**Comité Distrital del Espacio Público -CDEP-
ACTA No. 01 de 2021
SESIÓN ORDINARIA**

FECHA: 23 de marzo de 2021

Implantación de la obra artística *El Sueño de Volar* en la
plazoleta del centro comercial *Nuestro Bogotá*

Traslado de la escultura *Caracol en Crecimiento*, del maestro Eduardo Ramírez Villamizar por parte de la Empresa de Energía de Bogotá

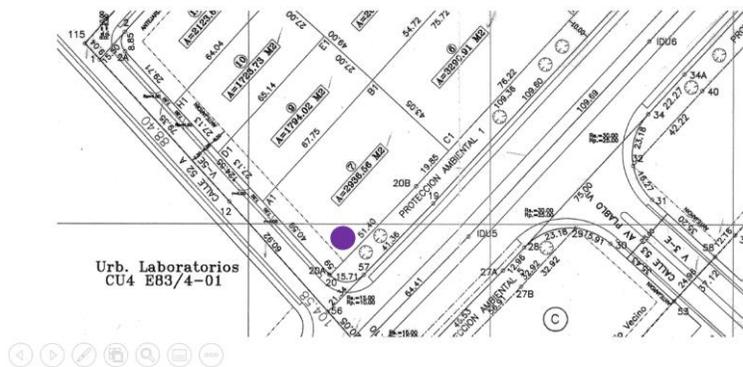
El segundo requerimiento era adjuntar los planos urbanísticos aprobados para determinar si ese espacio realmente era público o privado, ver su incidencia y decidir si tenía que seguir en el proceso ante la VIARTE de acuerdo con el Decreto 149 de 2019. El interesado envió los planos y tuvimos una mesa de trabajo con el IDU y una Mesa de Apoyo Técnico -MAT- el 15 de febrero del 2021 con varios de los funcionarios aquí presentes; en ese espacio se definió que efectivamente el lugar de implantación de la escultura se trata de un área privada, entre una zona de antejardín y una zona de

Licencia urbanística para determinar si el espacio es público o privado.

El interesado anexó el plano urbanístico aprobado.

Si bien se implantará en un área privada, por sus dimensiones, sus características y la vocación misma del espacio, se decidió que se debía continuar con el trámite ante el CDEP: el proyecto y espacio privado tienen una vocación hacia lo público.

Propuesta de implantación

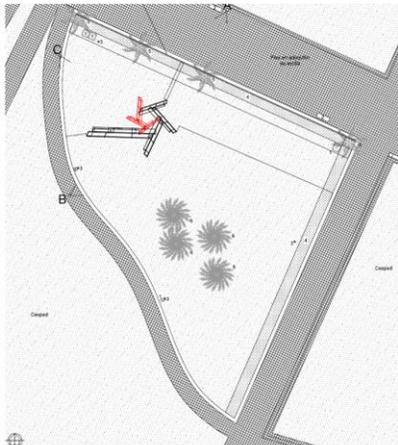
Este es el render de cómo se vería la obra artística en el nuevo lugar de implantación; hubo varias recomendaciones en su momento que deberían quedar en la nueva resolución que expida la SCRД después de la votación: por ejemplo, el IDU propuso construir unos senderos peatonales a través de los cuales la gente pudiera recorrer mucho más fácil la obra. De acuerdo con la Resolución 679 de 2019 el Grupo Energía Bogotá se haría cargo de esas modificaciones o de esos elementos nuevos en la obra.

Primera propuesta de cimentación

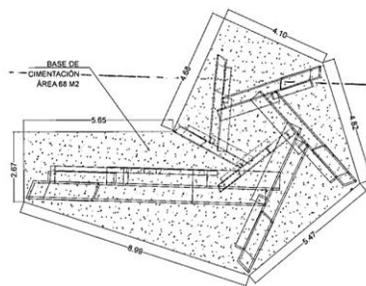
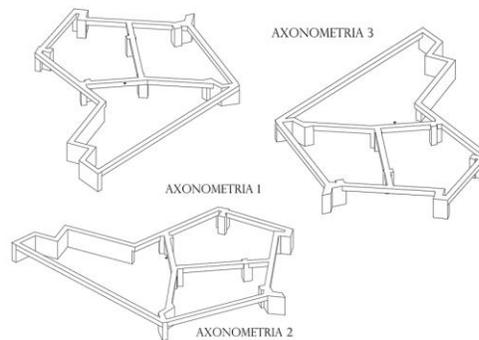
En la siguiente imagen se puede ver la propuesta inicial de cimentación (aprobada por el Comité en la sesión ordinaria del 12 de noviembre de 2019) y la nueva propuesta para ser votada:

Loza de concreto que implicaba un endurecimiento de la zona verde y en consecuencia la modificación del Plan Maestro del Parque Simón Bolívar, o en su defecto replantear la ubicación de la escultura.

Gustavo Montaña (IDU) comentó: esta escultura es para recorrer, de ahí la ventaja de tener senderos, porque si la gente pisa la zona verde eventualmente se va a dañar. No sé qué margen de

Edgar Guzmanruiz (Universidad de los Andes): no me quedó claro sobre qué tipo de suelo estarían ubicadas las zapatas en las que se apoyará la escultura.

Nueva propuesta de cimentación

Dados de concreto unidos por vigas que no implica un endurecimiento de la zona verde donde se plantea la implantación de la escultura.

Margarita Caicedo (SDP): puedo responder esa duda. La propuesta inicial estaba apoyada sobre una placa de concreto completa, pero esta propuesta nos obligaba a cambiar el Plan Director. La biblioteca Virgilio Barco se encuentra en el ámbito del Plan Director del Parque Metropolitano Simón Bolívar. Para responderle a Gustavo, no se trata del porcentaje de endurecimiento: si se quiere hacer una placa de concreto para poner la escultura o construir senderos, cualquiera de los dos caminos implica un cambio en el Plan Director porque son decisiones de este instrumento. Desde planeación le dijimos al Grupo de Energía que identificara otras áreas duras del parque para que no se afectaran los porcentajes de endurecimiento y que se aprovecharan otros espacios ya existentes, garantizando el recorrido de la escultura por parte de las personas.
